Oggetto: [ID_VIP: 9152] **SERRAMANNA (SU) – Progetto di impianto agrivoltaico per la produzione di energia da fonte solare, denominato "SERRAMANNA 2", della potenza nominale di 27,1362 MWp - Progetto Definitivo.**

Proponente: Tisi S.r.l.

Parere tecnico istruttorio della Soprintendenza speciale per il PNRR.

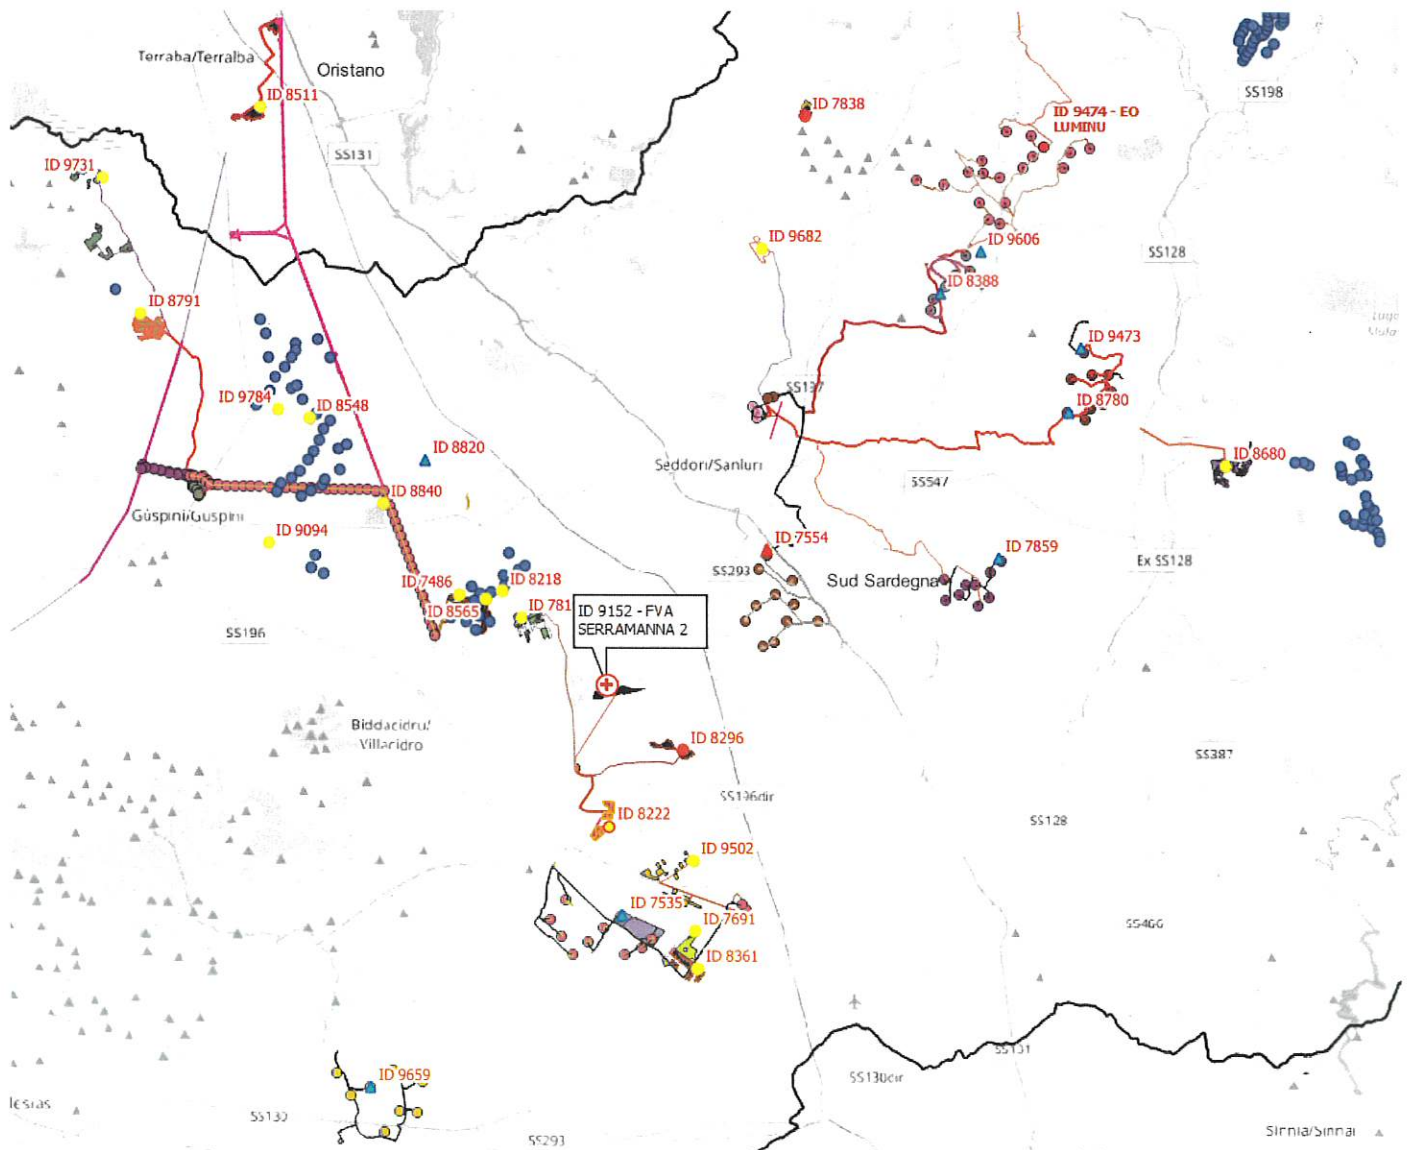
CONSIDERATO che le aree interessate dal progetto di cui trattasi (pari, complessivamente, a circa 38.2 Ha), anche con riguardo alle fasce di tutela paesaggistica sopra richiamate, sono ancora pienamente utilizzate con funzione agricolo agroforestale (Zona E del PUC del Comune di Serramanna), con campi che si distendono in maglie regolari tra i diversi rami dell’infrastrutturazione idraulica, ovvero allo stato ancora naturale:

(da SIA – Quadro di Riferimento Progettuale, elaborato n. VIA-R01.2, p. 9, con indicati i punti di scatto delle sottostanti immagini dei luoghi interessati, raffiguranti lo stato dei luoghi come non interessati da opere non attinenti a pratiche agricole)

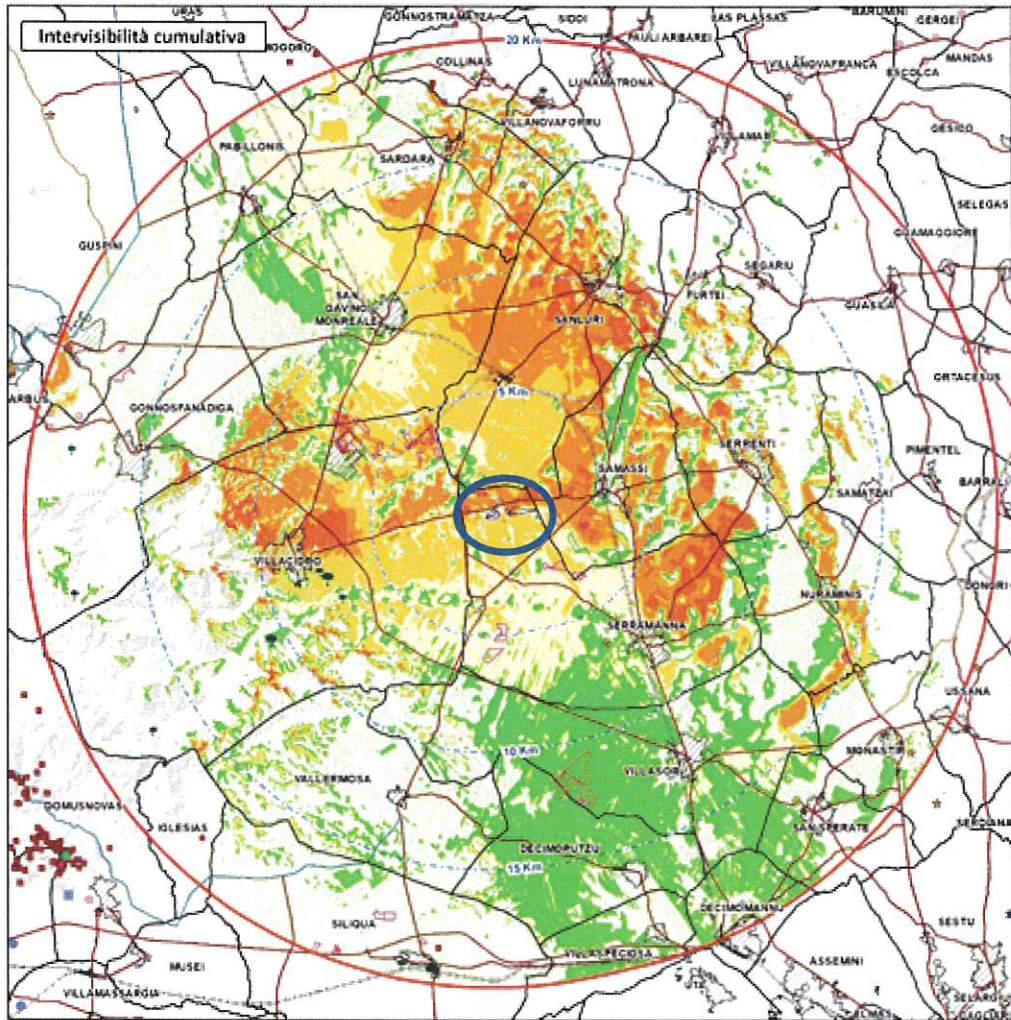
CONSIDERATO che, al fine di programmare una corretta distribuzione degli impianti da fonti di energia rinnovabile nel territorio in esame al fine di evitare una relativa saturazione, si ritiene comunque opportuno evidenziare che il progetto di cui trattasi è prossimo a diversi impianti da fonti energetiche rinnovabili (FER) in valutazione statale di seguito illustrati nell’immagine sottostante (con evidenziato con etichetta NERA - ID 9152 il progetto in esame e gli altri con il corrispondente codice ID-VIP della procedura di VIA di competenza statale attribuito dal Ministero dell’ambiente e della sicurezza energetica), oltre a quelli censiti dal Proponente come esistenti od in istruttoria VIA di competenza regionale (v. *Relazione paesaggistica*, paragrafo 6.5 *Impatti cumulativi*, in particolate Tabelle a pp. 261-262 – per gli impianti esistenti – e pp. 263-266 – per gli impianti in istruttoria o approvati):

RITENUTO che sia in atto la trasformazione sostanziale del paesaggio agricolo esistente anche nel territorio del comune di Serramanna (SU) ed, in particolare, nell'areale di progetto ove si collocano le aree tutelate paesaggisticamente, e per questo non idonea alla installazione di impianti FER quali quelli fotovoltaici ed agrivoltaici (come indicato dalla D.G.R. n. 59/90 del 27/11/2020, ai sensi del DM 10/09/2010), ovvero in area non dichiarata idonea ai sensi della lett. *c-quater* del comma 8 dell'art. 20 del D.Lgs. n. 199 del 2021, in quanto aree tutelate direttamente dal punto di vista paesaggistico. Constatato che le numerose istanze presentate per la realizzazione di estesi impianti FER nel medesimo territorio comporta una vera e propria conversione del territorio, che da uso esclusivo agricolo, sta subendo una trasformazione industriale con una diffusa presenza di impianti fotovoltaici, agrofotovoltaici ed eolici per i quali è in corso anche l'iter di VIA ed autorizzativo, tanto da configurarsi la possibilità

(elaborazione Terna S.p.A. per il Target FIT FOR 55 al 2030 in Sardegna al 30/06/2023, con evidenziata una richiesta di connessione alla RTN per 56 GW rispetto ai 7,45 GW preventivati come necessari per il predetto target)

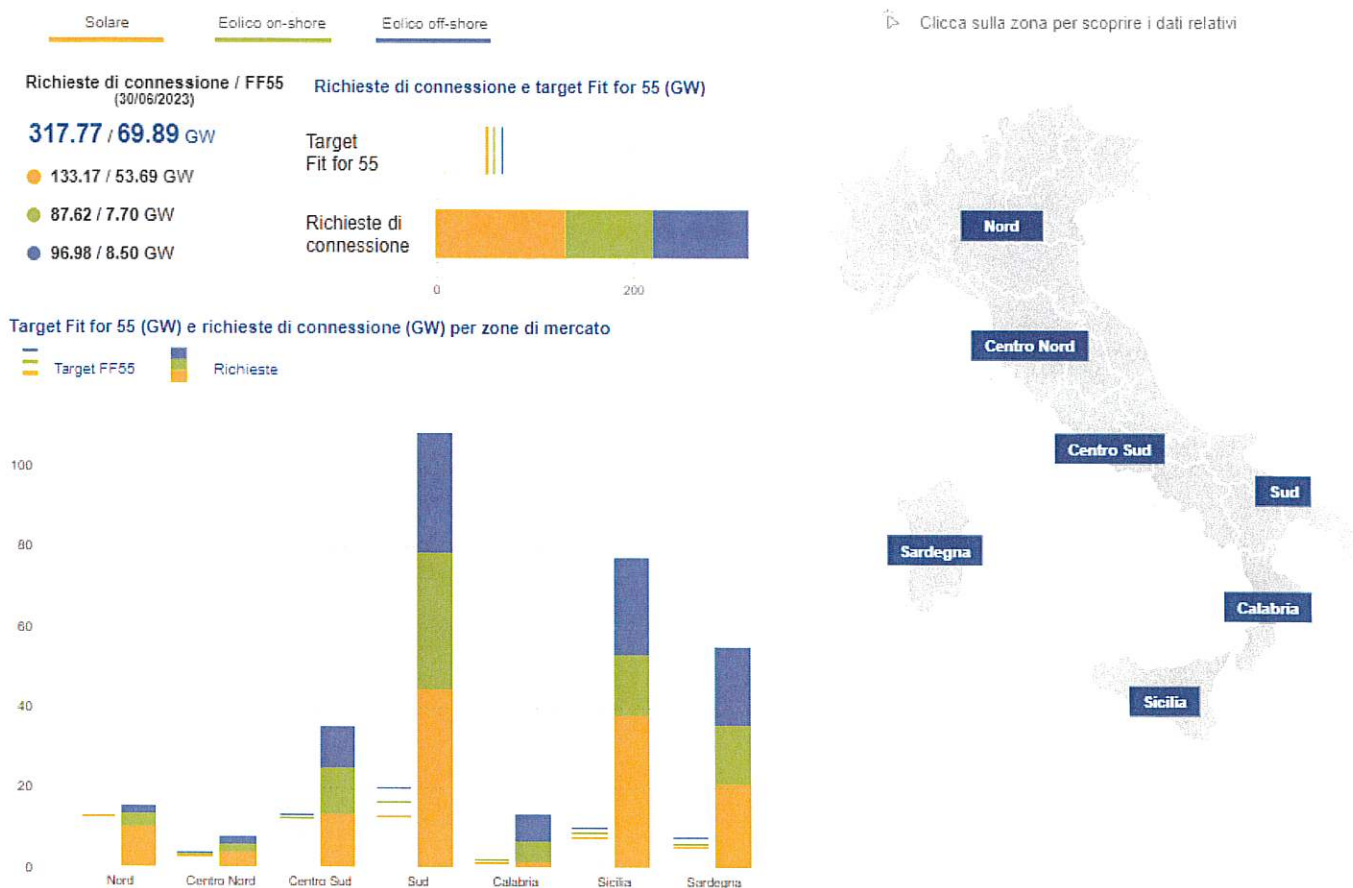
CONSIDERATO, inoltre, che nella regione Sardegna è in atto una complessiva azione per la realizzazione di nuovi impianti da fonte rinnovabile (fotovoltaica/agrivoltaica, eolico onshore ed offshore) tale da superare già oggi di ben 7 volte quanto previsto come obiettivo da raggiungersi al 2030 sulla base del FF55, tanto da prefigurarsi la sostanziale sostituzione del patrimonio culturale e del paesaggio con impianti di taglia industriale per la produzione di energia elettrica oltre il fabbisogno regionale previsto:
